## Norðlingabraut 10 Fyrirspurn til skipulagsfulltrúa

Lögð fram fyrirspurn Ferundar ehf., dags. 18. apríl 2023, ásamt bréfi, ódags., um að lækka gólf bílageymslu á lóð nr. 10 við Norðlingabraut.

Gildandi deiliskipulag (2005)

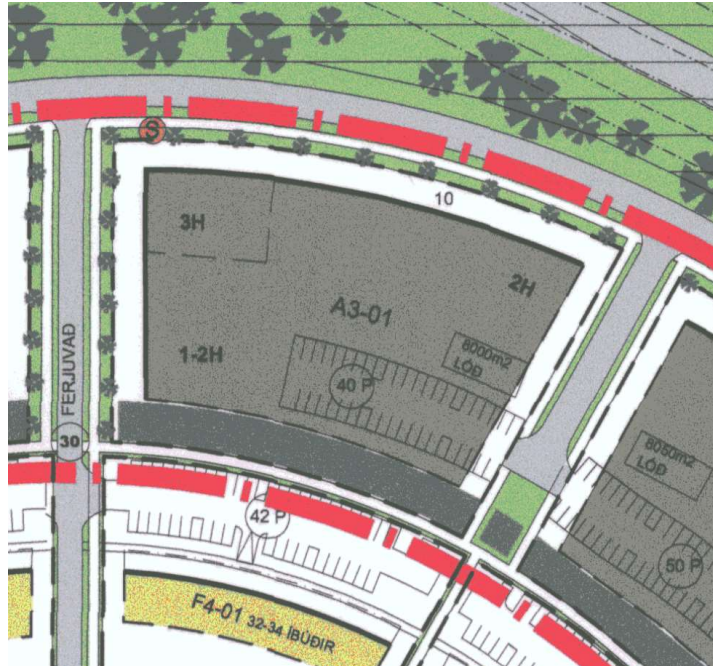
Í deiliskipulaginu takmarkast byggingarreitur kjallara ekki sérstaklega við vesturendann. Skipulagsfulltrúi gerir ekki athugasemd við að kjallari verði undir húsinu í austurenda lóðar, svo framarlega sem hann er innan byggingarreits hússins (grátt svæði á uppdrætti). Ekki er nauðsynlegt að breyta deiliskipulagi vegna þessa.

Skilmálateikning: Sneiðing (2005)

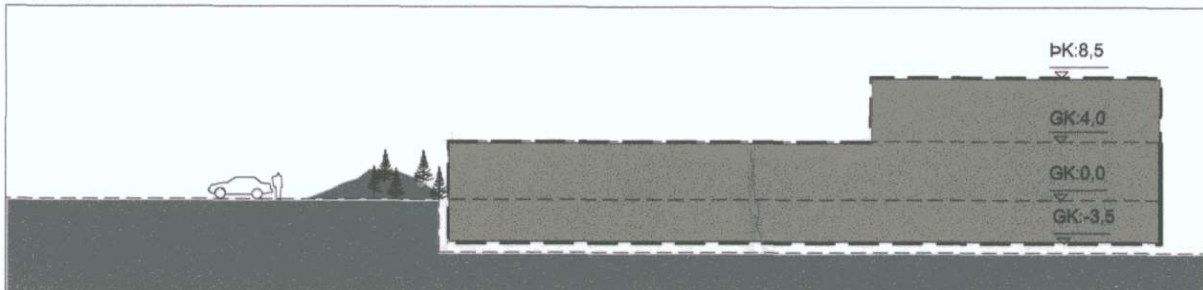
Óskað er eftir afstöðu skipulagsfulltrúa til þess að færa byggingarreit fyrir kjallara úr vesturenda hússins og yfir í austurendann. Auk þess er óskað eftir því að lækka gólfkóta kjallarans til þess að ná meiri lofthæð í kjallara. Í deiliskipulaginu er gólfkóti kjallara skilgreindur sem -3,5 m.v. gólfkóta aðkomuhæðar frá suðri.

Skipulagsfulltrúi gerir ekki athugasemd við lækkun á gólfkóta kjallara þar sem hann er alfarið neðanjarðar og ekki sýnilegur í umhverfinu. Ekki er nauðsynlegt að breyta gildandi deiliskipulagi vegna þessa.

Útlitsskissur með fyrirspurn

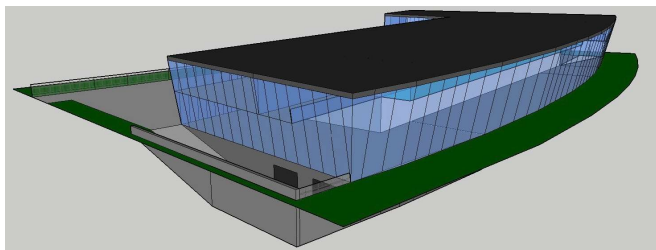
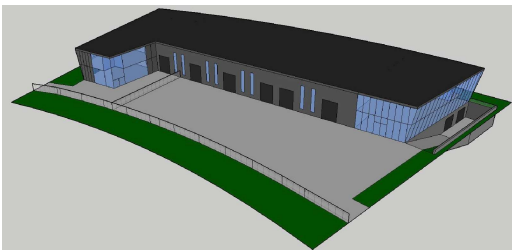
3D skissur af hönnun hússins fylgja fyrirspurn. Hönnun er með þeim hætti að útveggir halla út á við, út fyrir skilgreindan byggingarreit. Skipulagsfulltrúi gerir ekki athugasemd við hallandi útveggi en vekur athygli á því að þeir *skulu vera innan skilgreinds byggingarreits*.

Ef óskað er eftir breytingum á byggingarreit til þess að rúma fyrirbyggjandi hönnun hússins þarf að sækja um breytingu á gildandi deiliskipulagi.
